云南文山铝业有限公司卖酒坪铝土矿  
矿山  
地质环境恢复治理与土地复垦工程  
第一阶段

验  
收  
报  
告

意  
见  
整  
改  
回  
复

# 云南文山铝业有限公司卖酒坪铝土矿矿山地质环境保护与土地复垦工程第一阶段验收意见整改回复

转堡 H1 地块捡石中

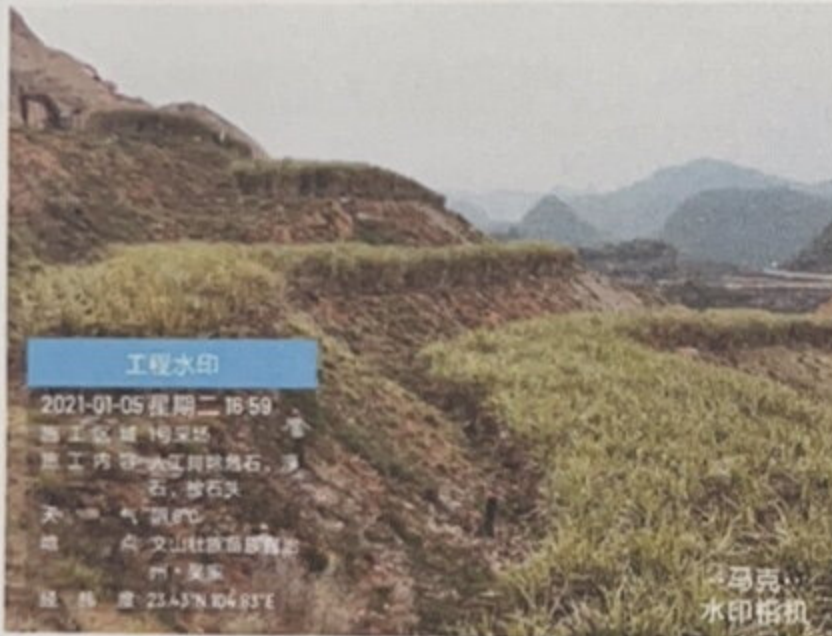
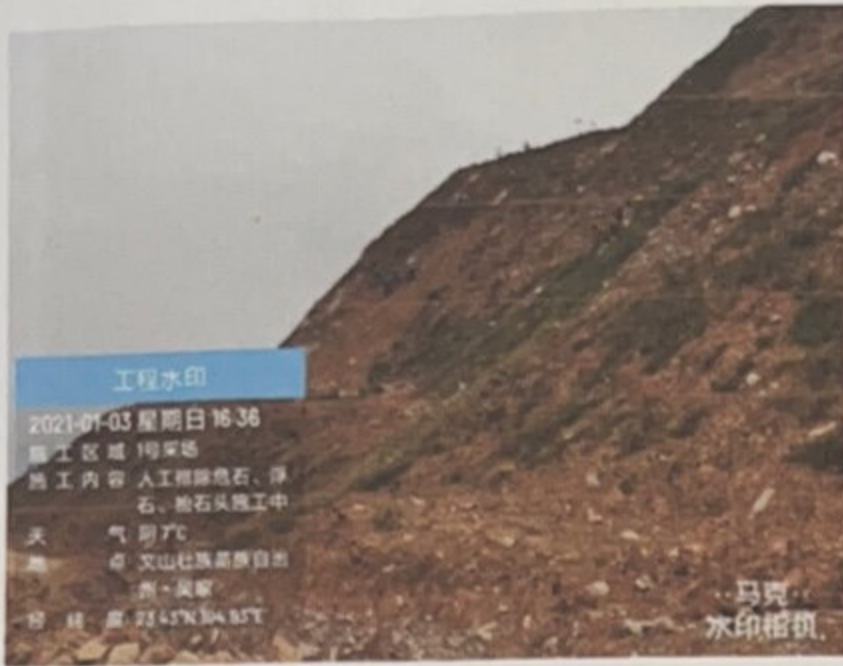
1、各复垦耕地地块内块石分布较多，需进一步清理。

回复：块石较多的地块已进行人工捡石，附捡石过程图片

水池汇水地面整改

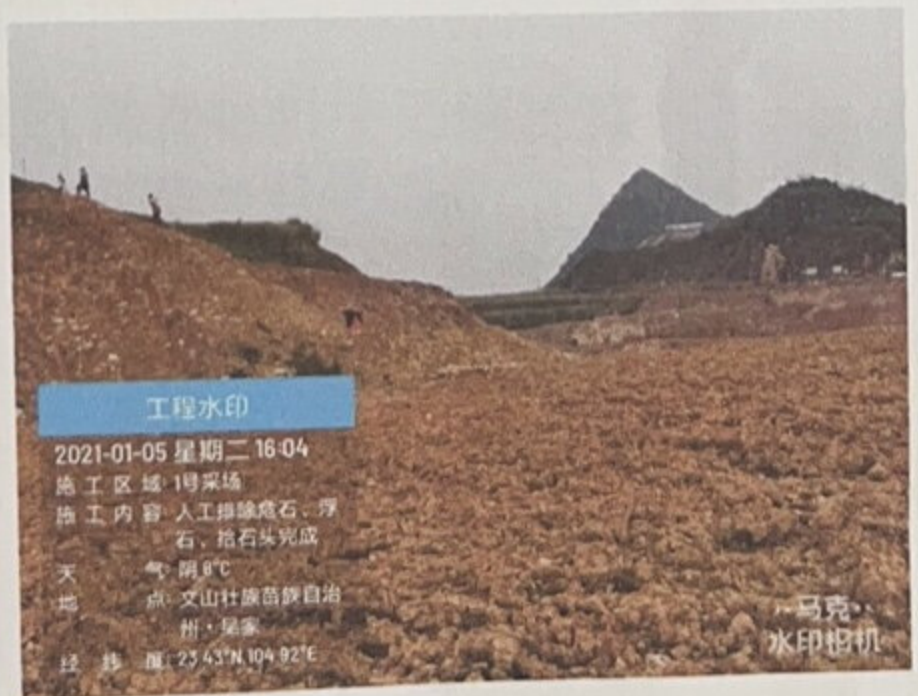
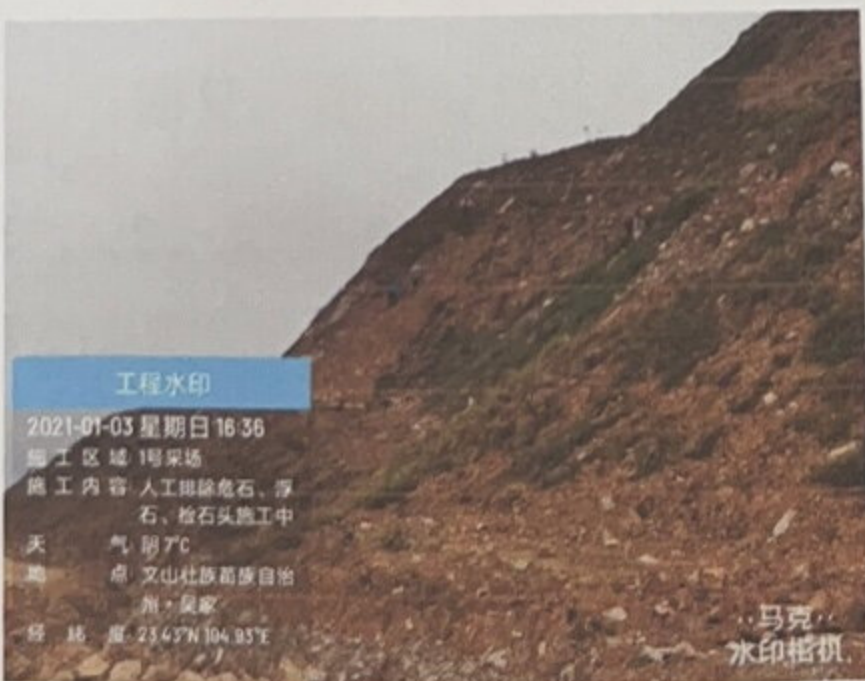
4、水池：所建水池基本上存在引集水困难，用水措施不完善。

回复：已进行整改，附图片
